**福島第二原子力発電所 2号機の安全確認の状況について**

**平成16年7月**

**東京電力株式会社**

## 福島第二原子力発電所 2号機に関する確認事項

## 会議等実績（3月15日，16日）

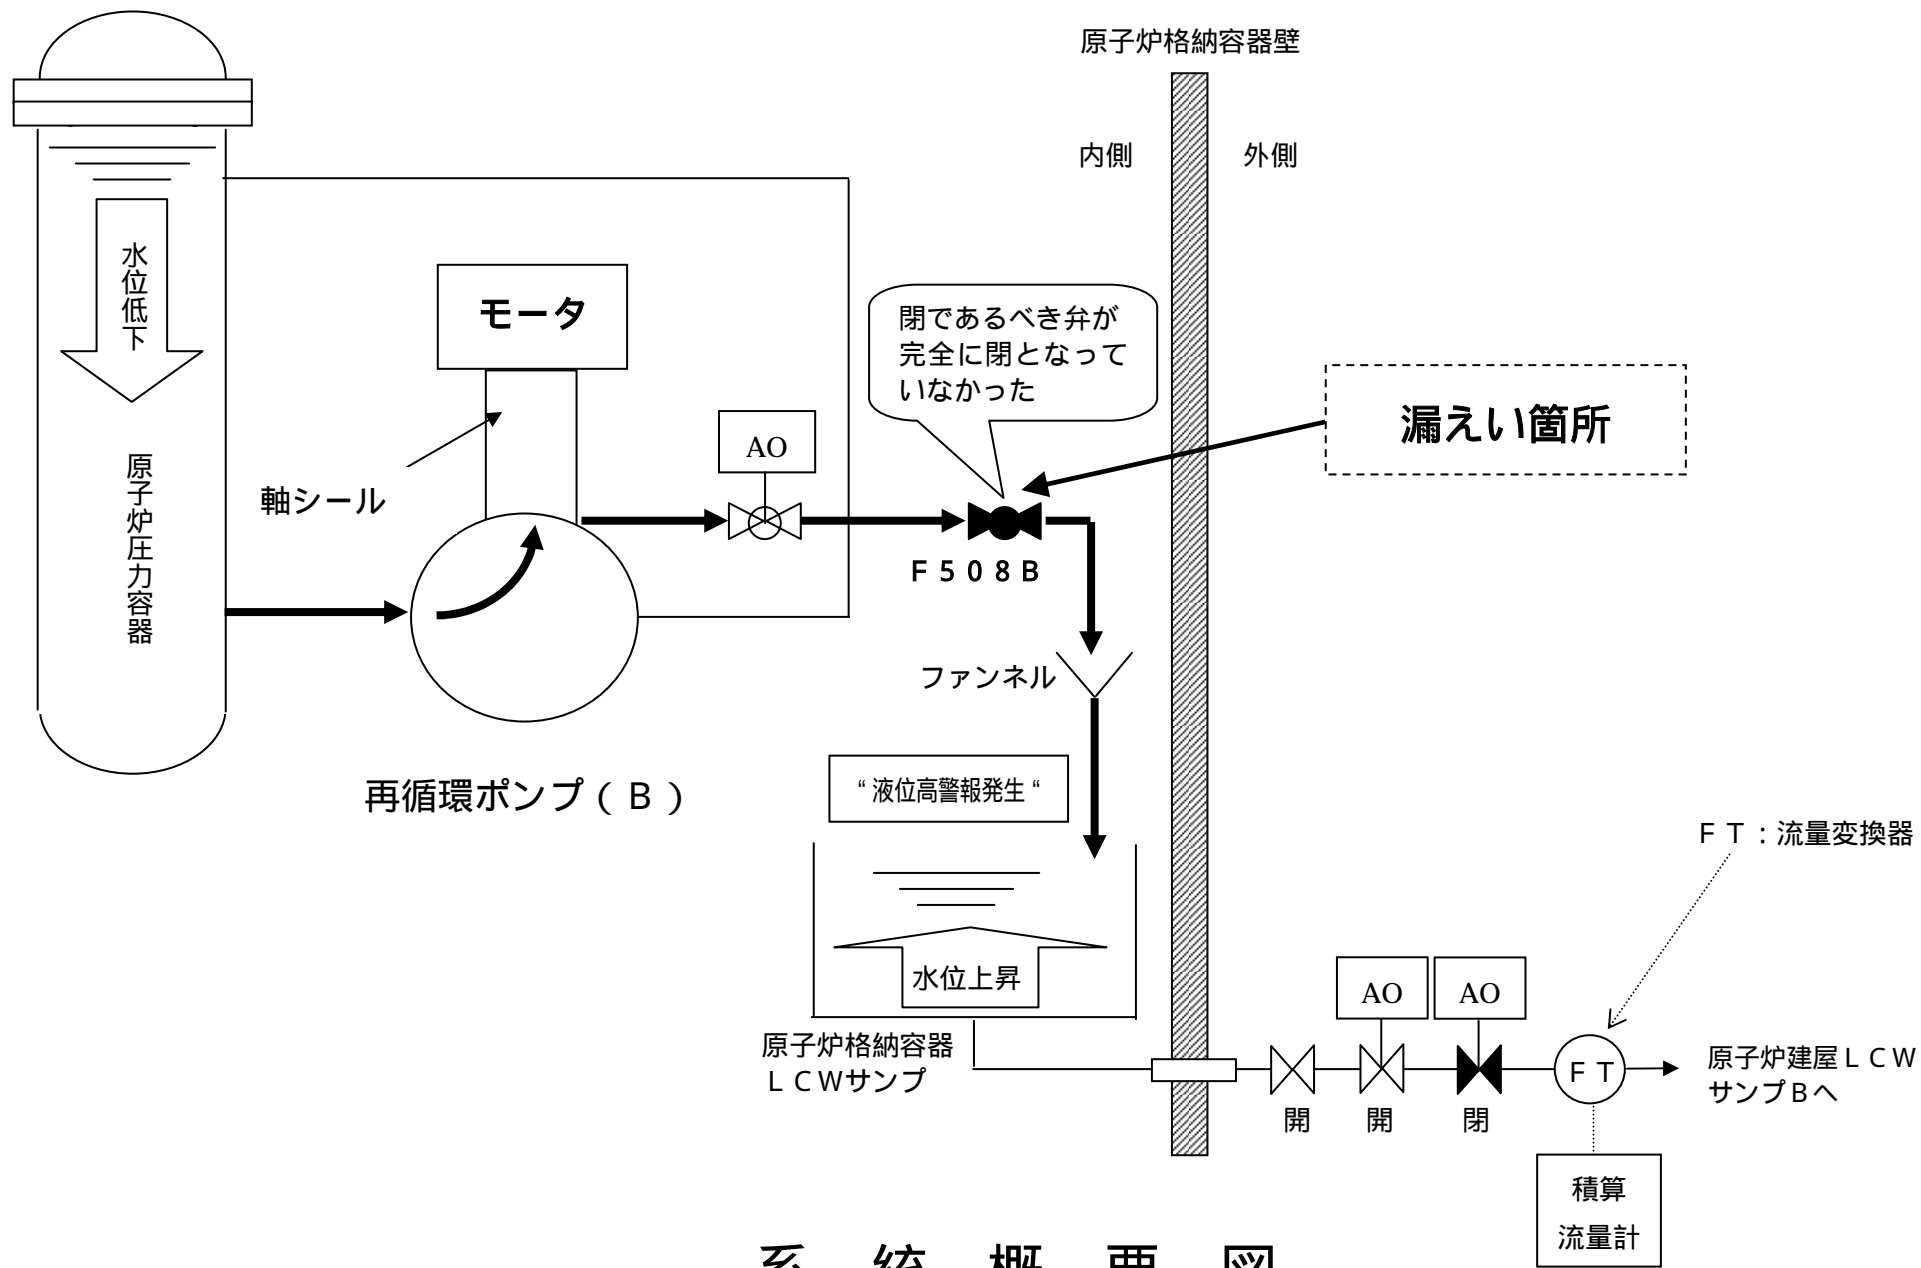
原子炉水位低下傾向が判明した平成16年3月15日、当日のプロジェクト会議、ホールポイント連絡会等では、どのような構成メンバーで、当該事象をどのような根拠に基づき、どのように評価し、検査準備を進める判断を下したのか。次の～の事項も含めて示されたい。

3月15日の格納容器(D/W)内の点検指示と具体的な実施内容はどのようなものか。また、この際、問題の弁の確認はどのように行ったのか。

3月15日及び16日に実施した会議における原子炉水位低下事象の報告・評価については添付資料 - 1 - 2のとおりです。

福島第二 1号機第16回定期検査PCVL/T時データ  
(室温、外気温度、差圧、漏えい量)

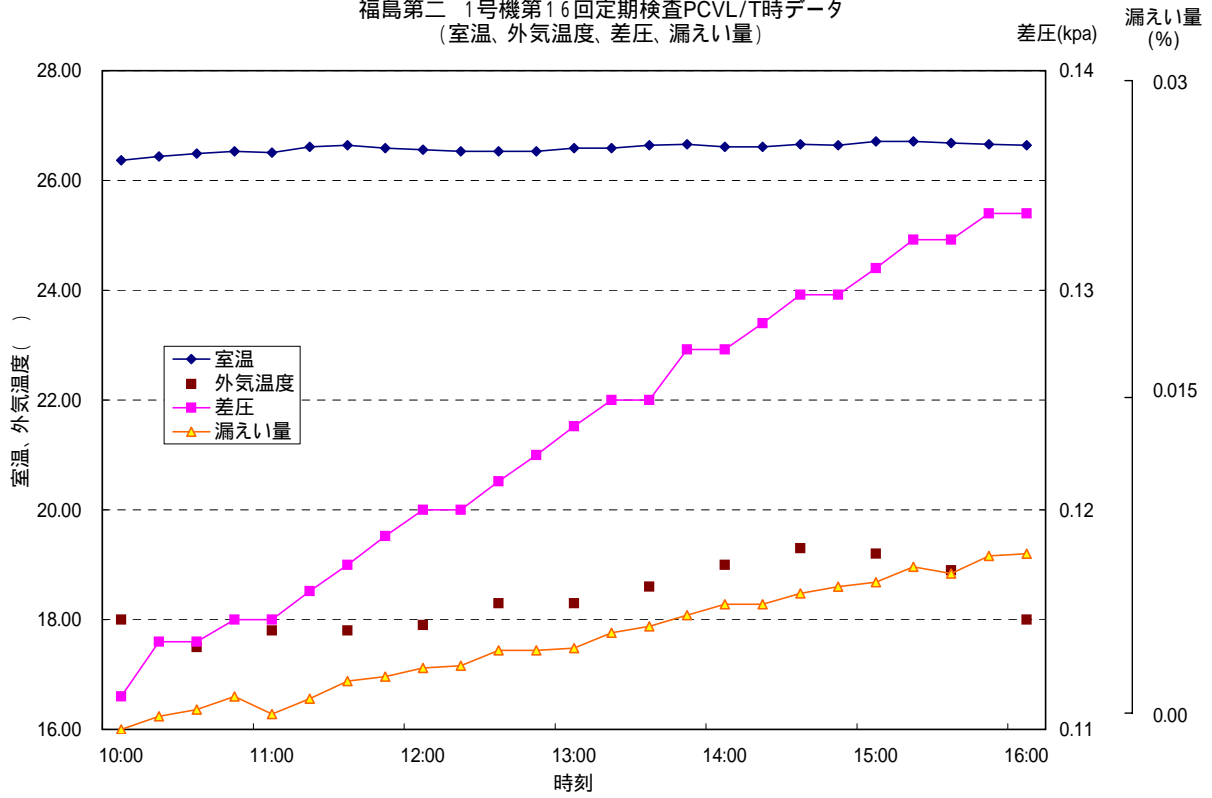
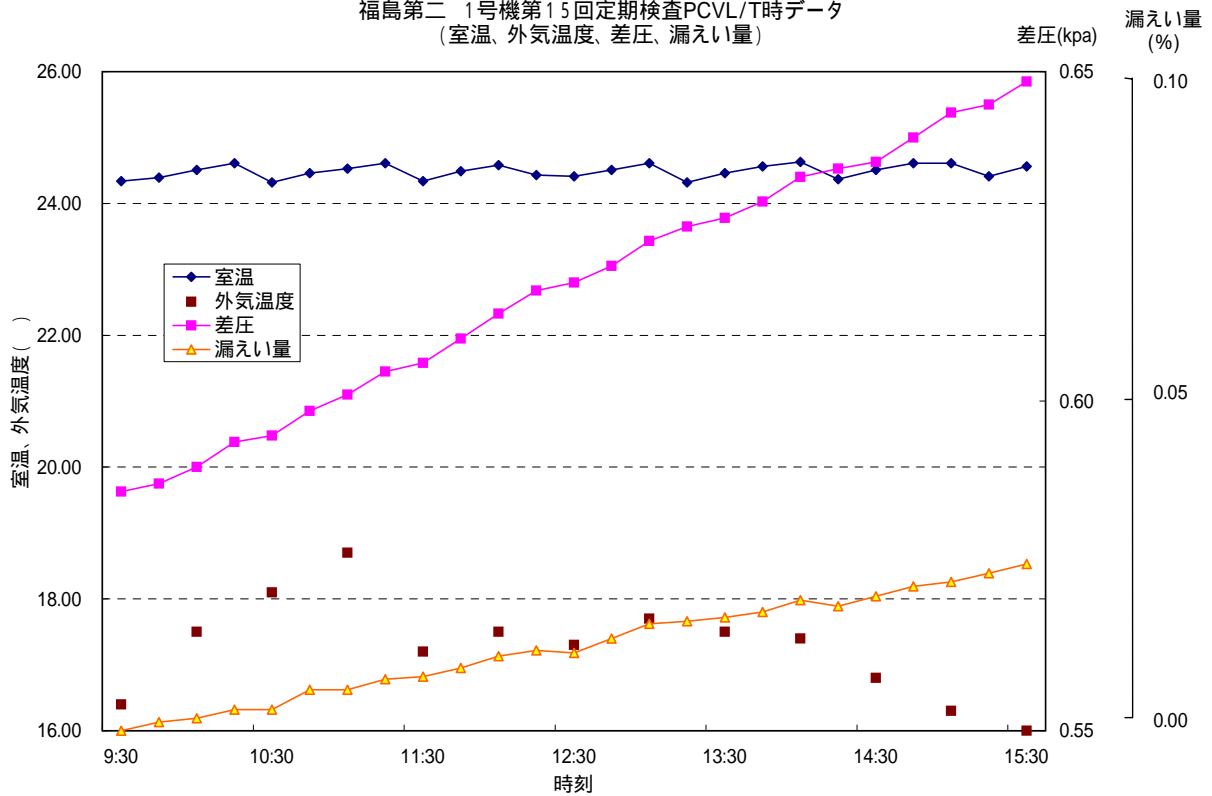
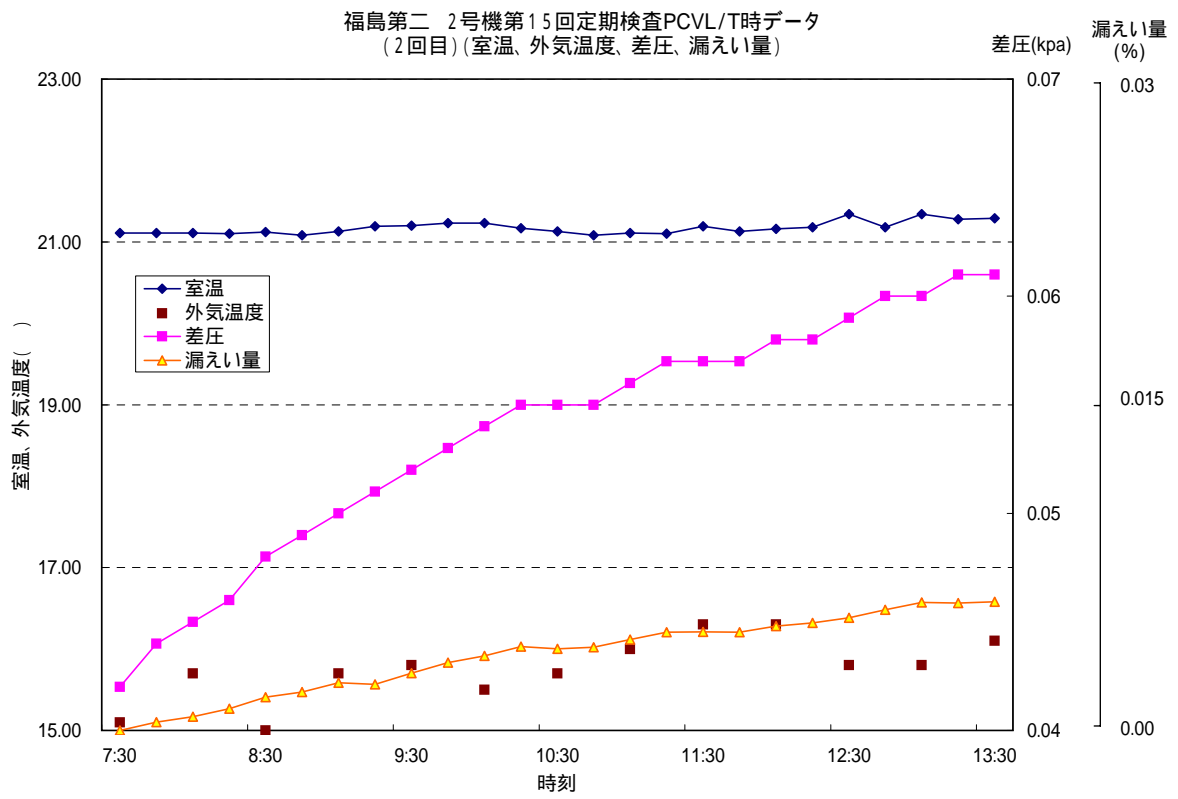
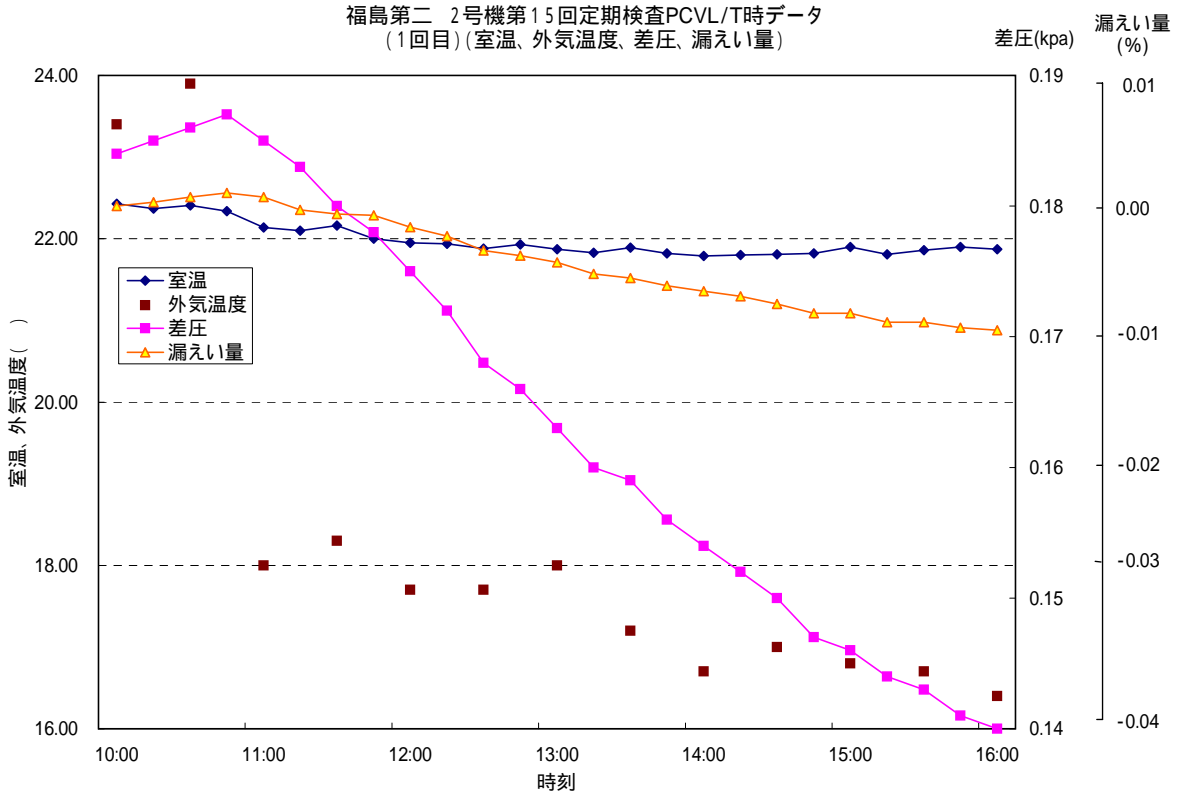
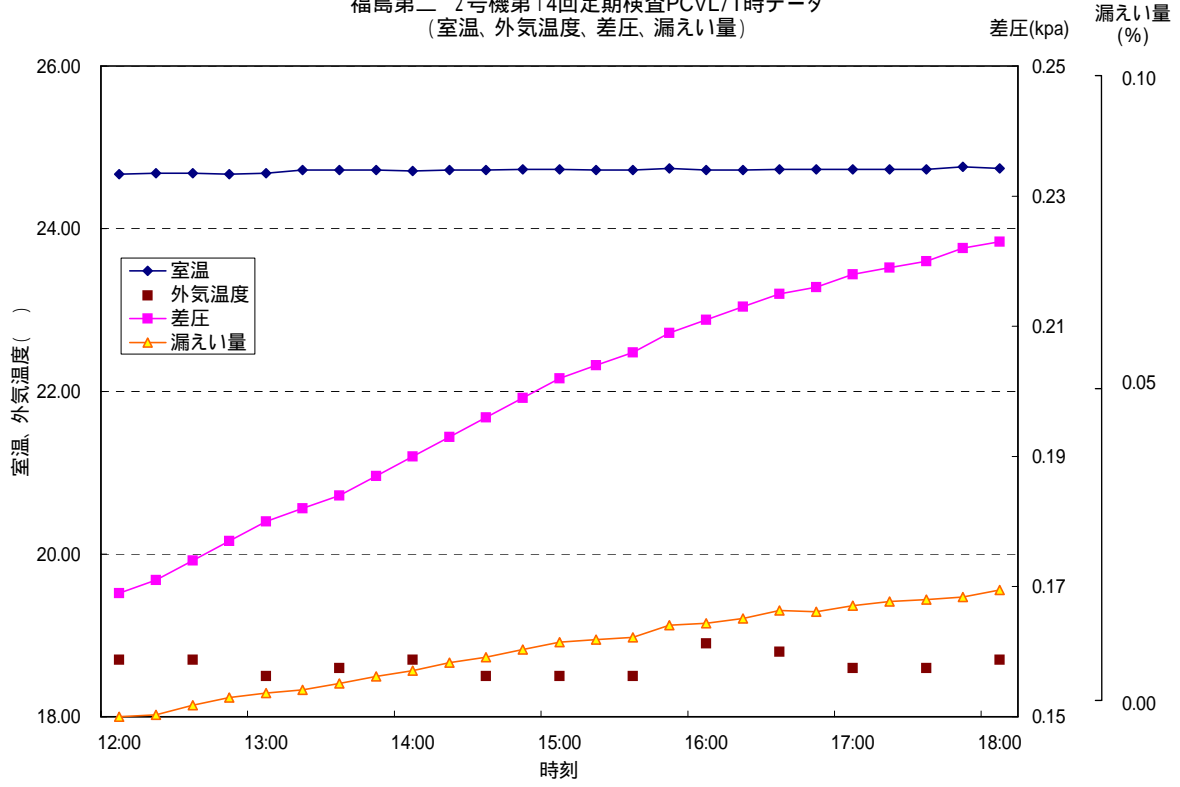
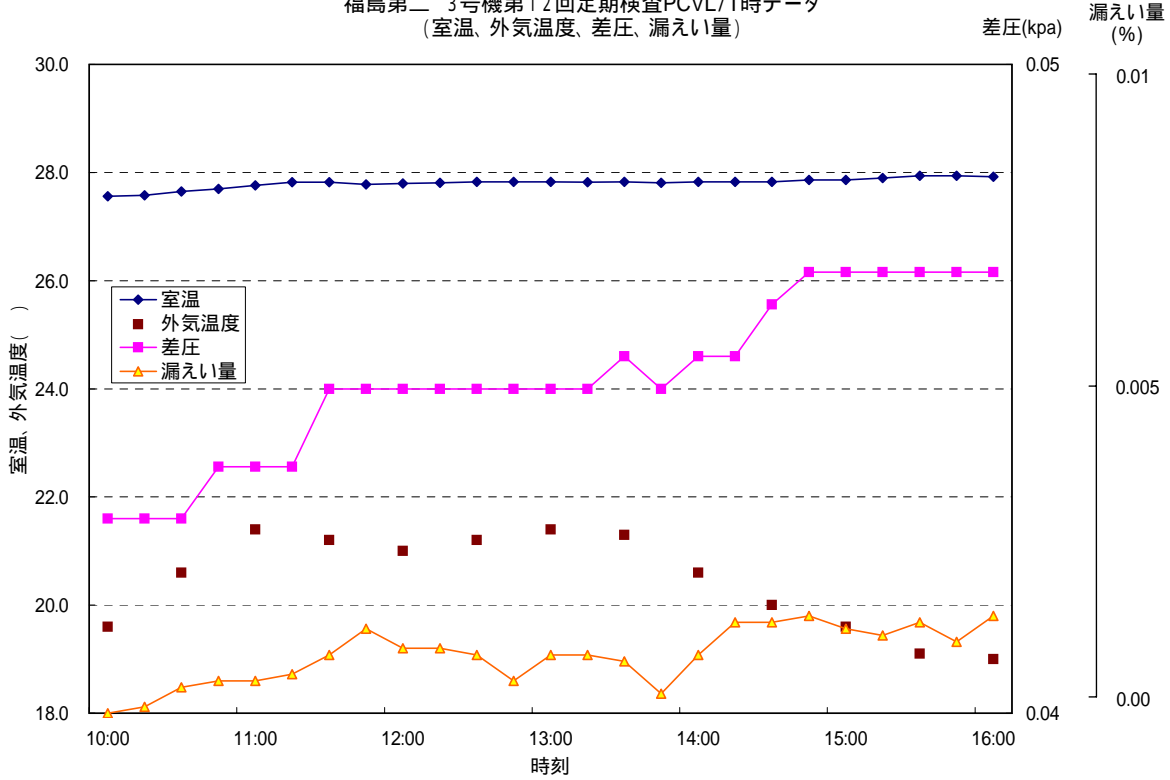
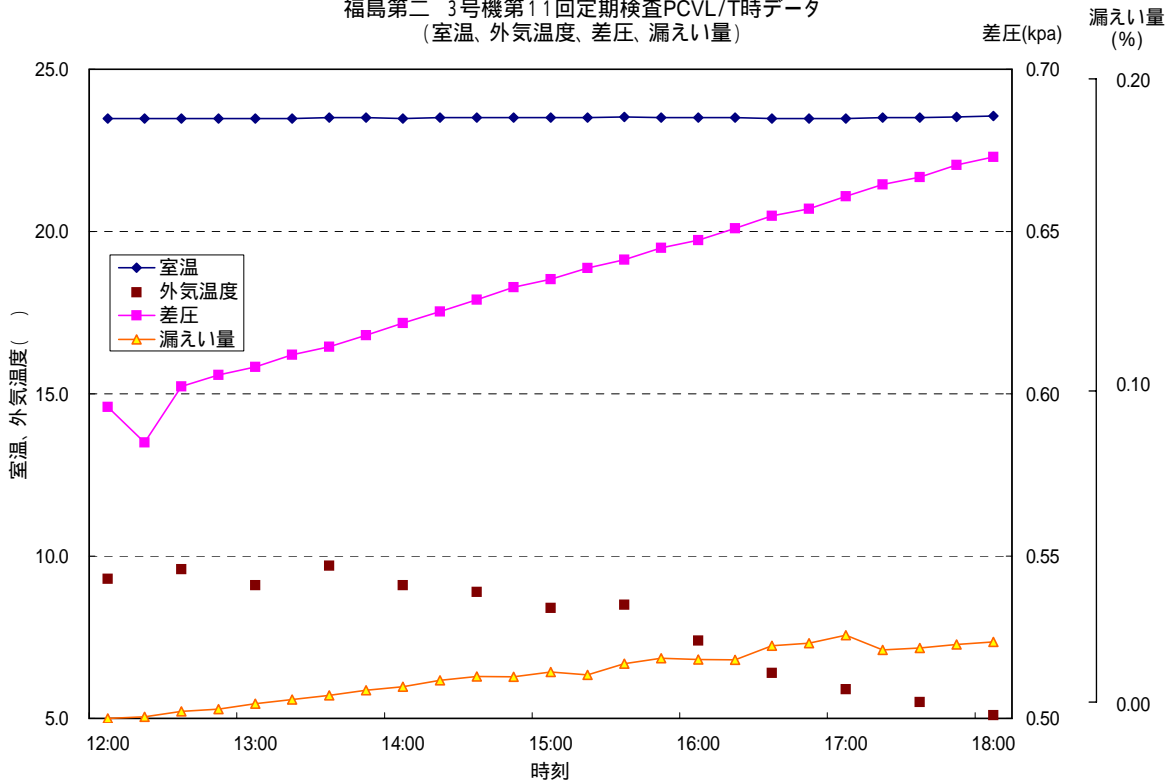
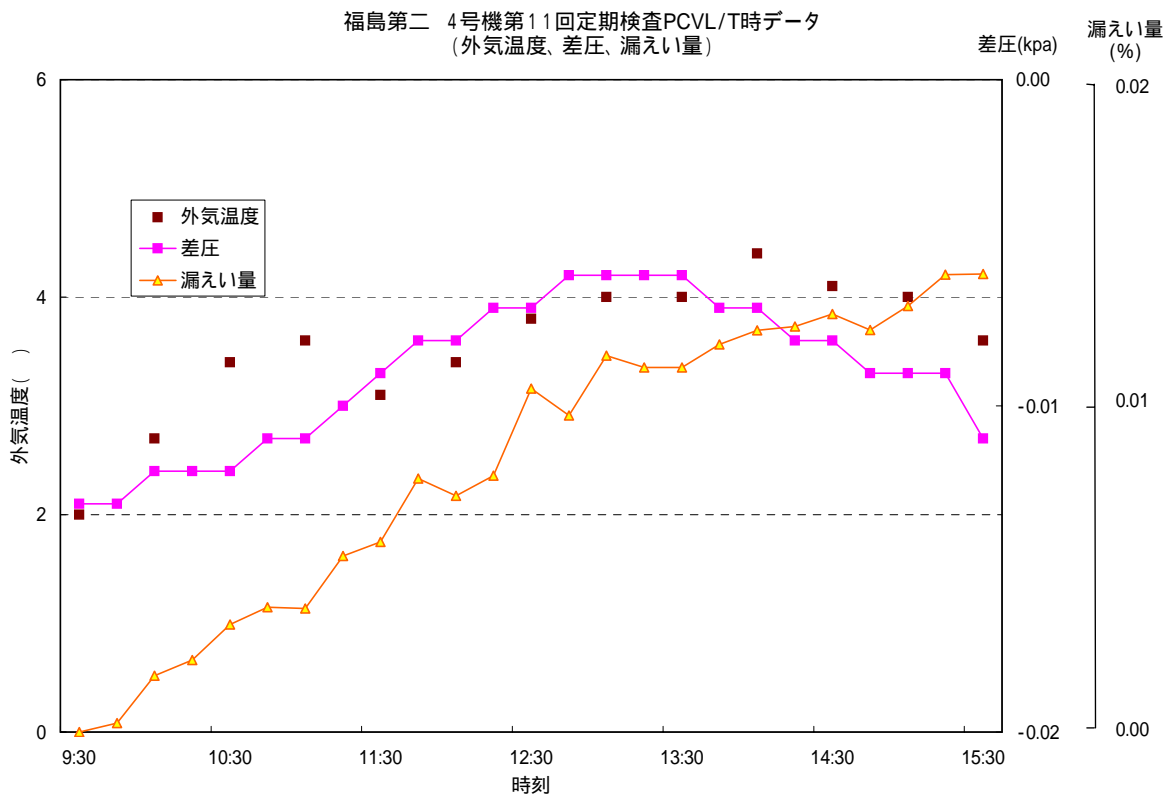
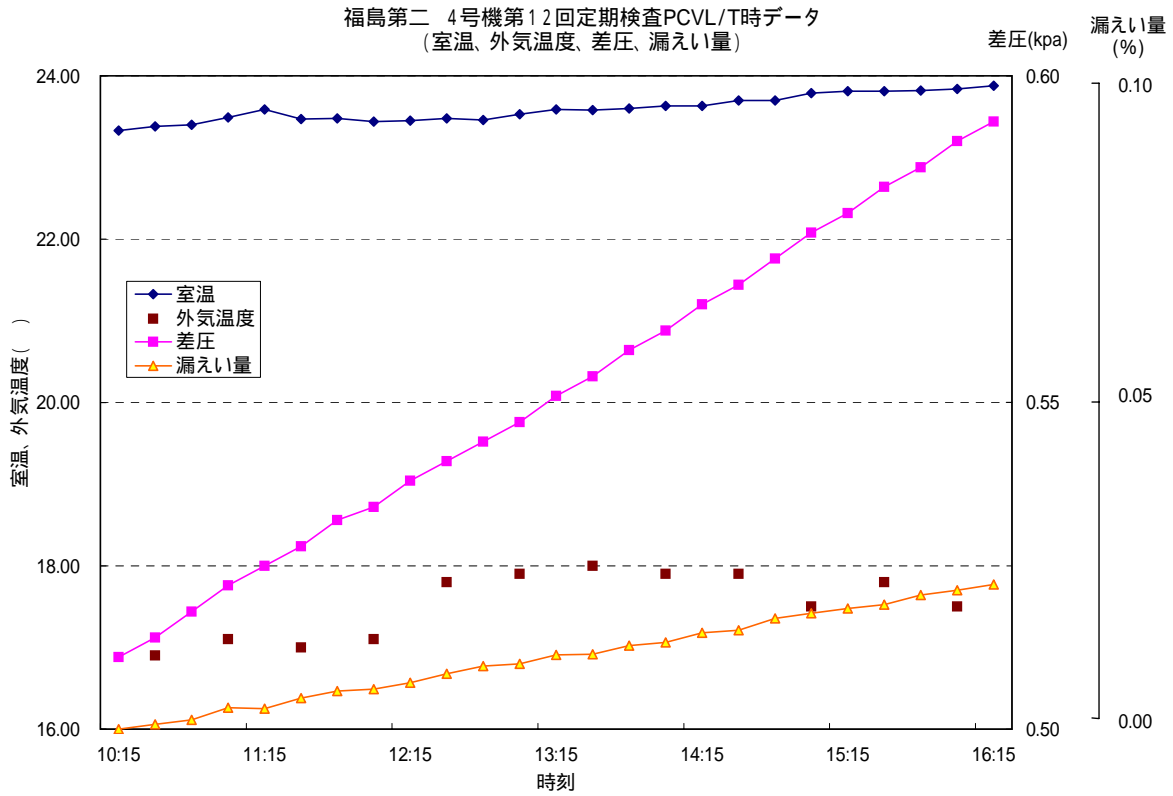
福島第二原子力発電所全プラントの前回と今回の漏えい率とその時の外気温及び室温の変化を示されたい。

福島第二原子力発電所 1 号機 ~ 4 号機の前回と今回の漏えい率及びその時の外気温と室温変化は、下表のとおりです。

これらの中で、2 号機第 1 5 回 ( 1 回目 ) を除いて外気温変化が最大のものとして 4 . 2 低下している 3 号機第 1 1 回定検の事例がありますが、冬場の暖房により室温の変化は殆どありません ( 0 . 0 8 上昇 ) でした。

また、2 号機第 1 5 回 ( 1 回目 ) を除いて、室温変化が最大なものとして 0 . 5 5 上昇している 4 号機第 1 2 回定検の事例がありますが、今回の 2 号機第 1 5 回 ( 1 回目 ) のように室温が低下していた事例 ( 漏えい率を低下させる事例 ) はありませんでした。
